Étude d'impact environnemental
Réponses aux questions et commentaires

Projet de valorisation énergétique de résidus ligneux à l'usine de panneaux MDF Uniboard Canada inc. division Mont-Laurier

ADDENDA N° 01

Avril 2007

Tableau 12: Fréquences de dépassement de la norme proposée de 28 µg/m³

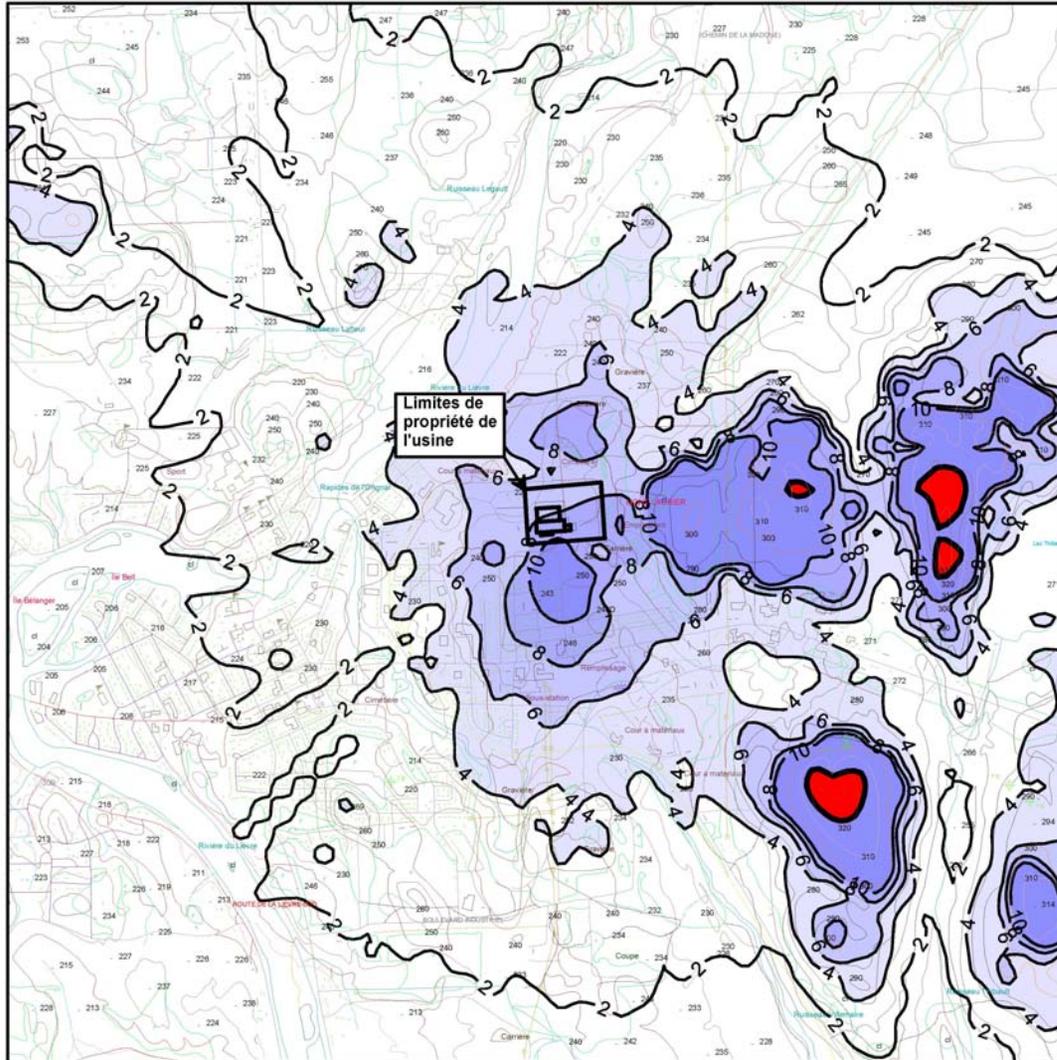
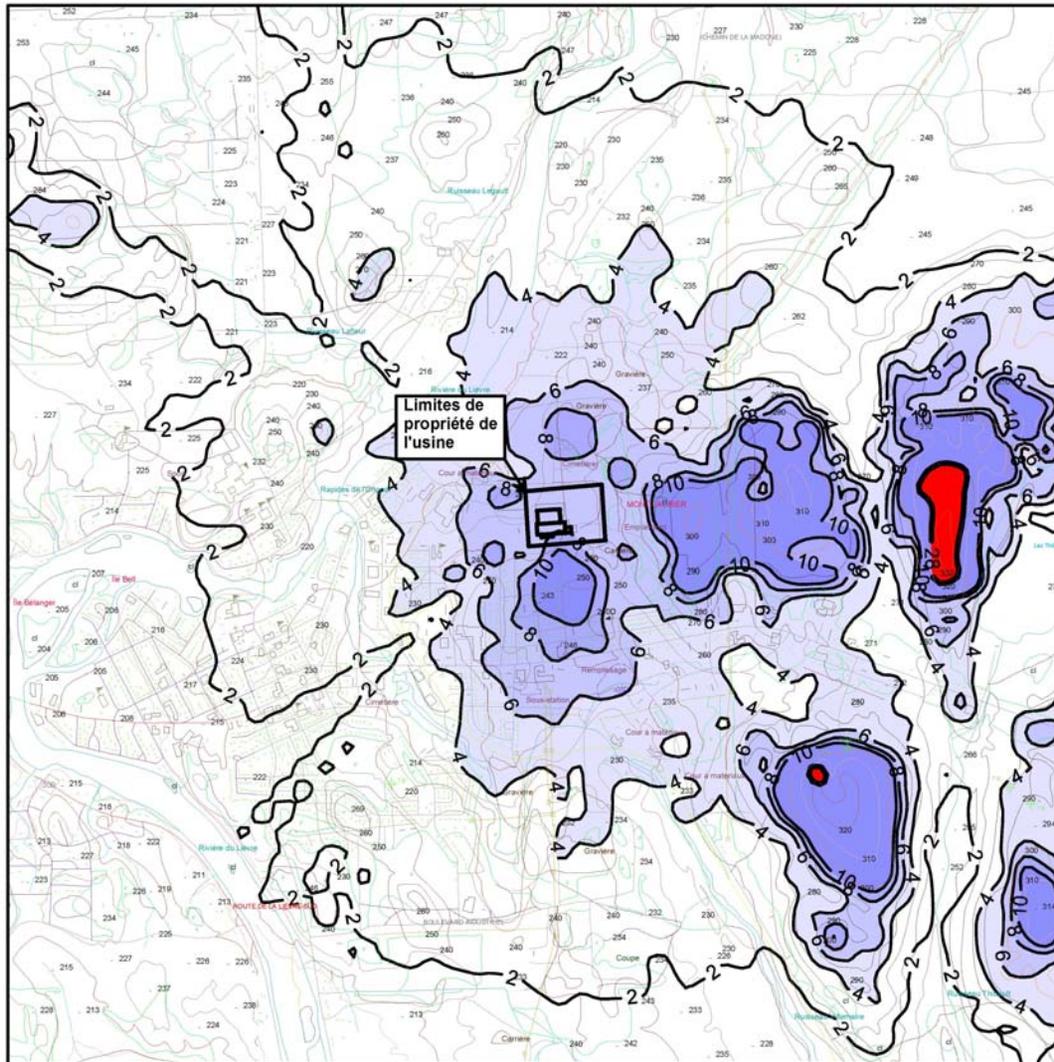
- Fournir une carte ou un plan illustrant les grilles de récepteurs avec les coordonnées d'abscisse et d'ordonnée;*
- En regard des quelques mesures de formaldéhyde réalisées à la cheminée au cours des années, commentez le choix du taux d'émission choisi de 0,077 g/s utilisé au tableau 4.4 (p. 50).*

- a) Les fréquences de dépassement n'incluaient pas le niveau ambiant fixé à 3,94 µg/m³. Les tableaux et figures corrigés se retrouvent aux pages suivantes.
